发件人 浙江正泰电器股份有限公司市场部

关于 NJYB3 电压保护继电器改进的通知

表 1 NJYB3 电压保护继电器改进前后对比

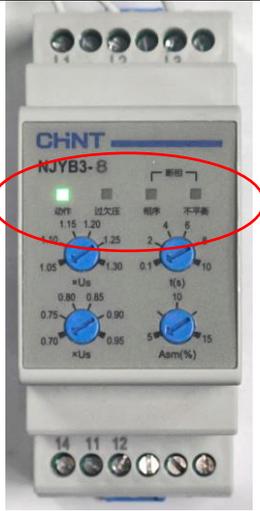
根据公司产品发展规划，为更好的保证提供给客户优质产品及服务，我司对NJYB3电压保护继电器产品进行了优化设计，指示灯由圆孔改为方孔，提升灯光清晰度，其余外观均为发生变化。

序号	对比项目	改进前	改进后
1	外观	 <p>指示灯圆孔， 电源指示灯绿色。</p>	 <p>指示灯方孔， 电源指示灯翠绿色，灯光显示更清晰。</p>
